仕様変更のご案内

LSTD形LED球

LSTD形LED球の仕様を変更いたします。

識別表示

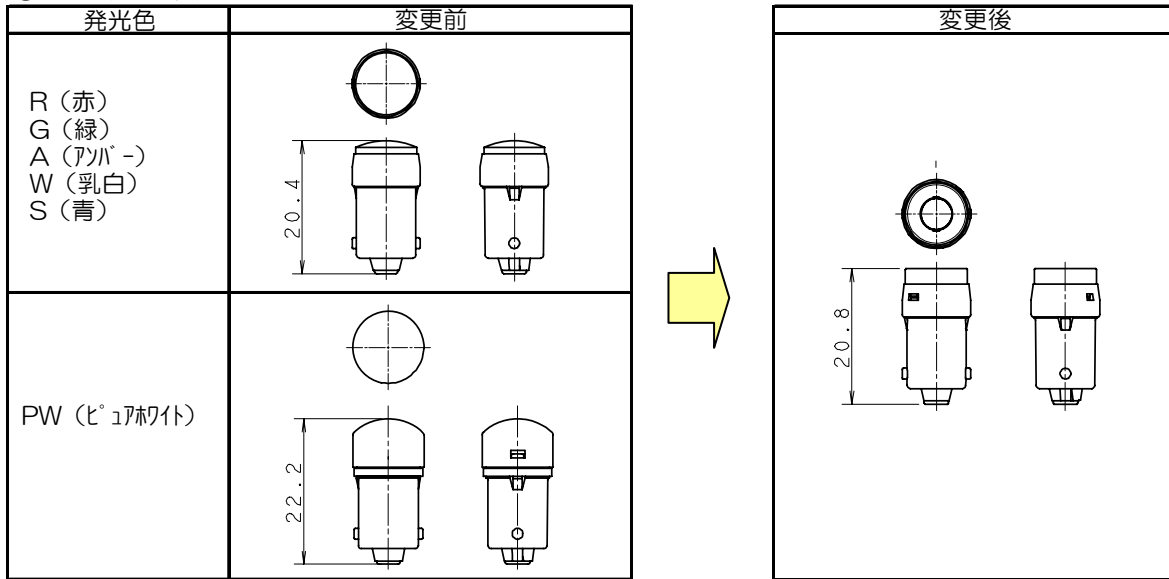
LSTD形LED球搭載製品のうち「照光色：Y (黄)」のみ、変更後の製品(「LSTD-*PW」搭載品)には以下の識別表示をいたします。

- ・個装ケース：形番記載部に (LS) マークを捺印いたします。
- ・外装ケース：側面の形番表示部に (LS) マークを捺印いたします。

<識別表示期間：2007年10月生産分まで>

② 等価回路とLED素子数の変更

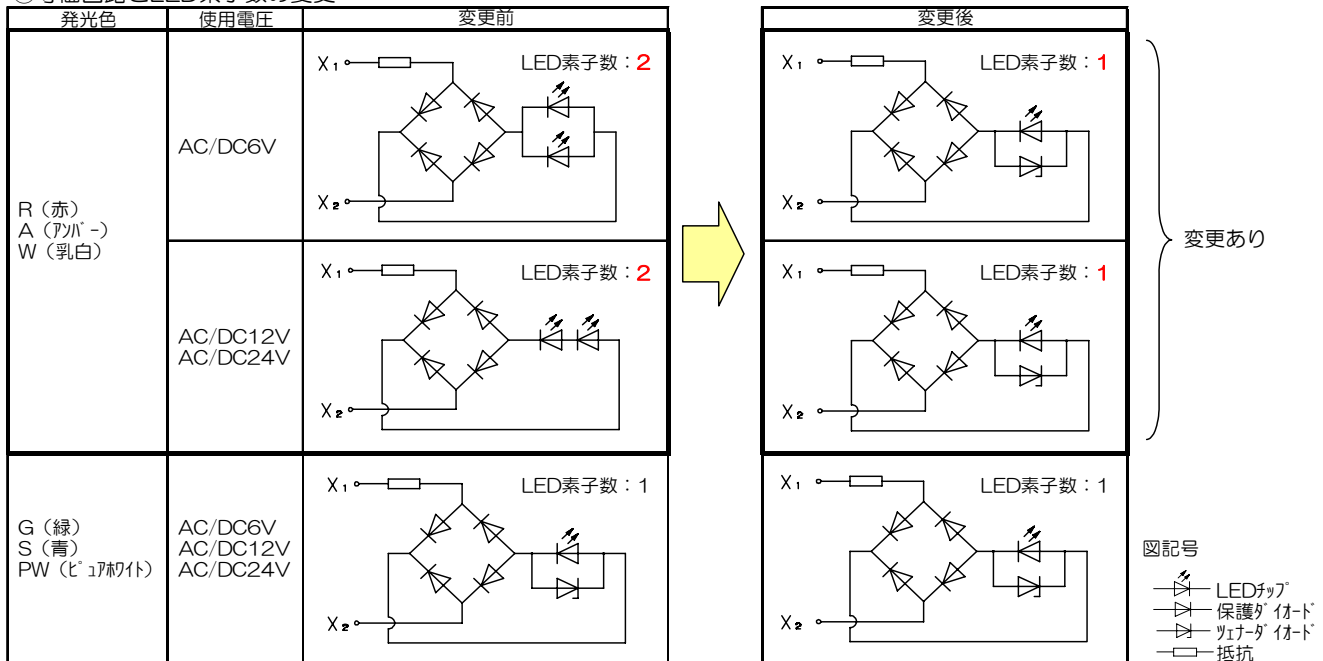
- ・LED球の形状。(裏面の①参照)
- ・LED色「R (赤)、A (アンバー)、W (乳白)」において、LED素子数を「2」から「1」に変更。併せてAC/DC6Vタイプの消費電流を変更。(裏面の②、③参照)
- ・LSTD形LED球搭載製品のうち「照光色：Y (黄)」の機種について、従来の「LSTD-*Y (黄)」搭載から「LSTD-*PW (ピュアホワイト)」搭載に変更。(※：使用電圧指定数字が入ります。)
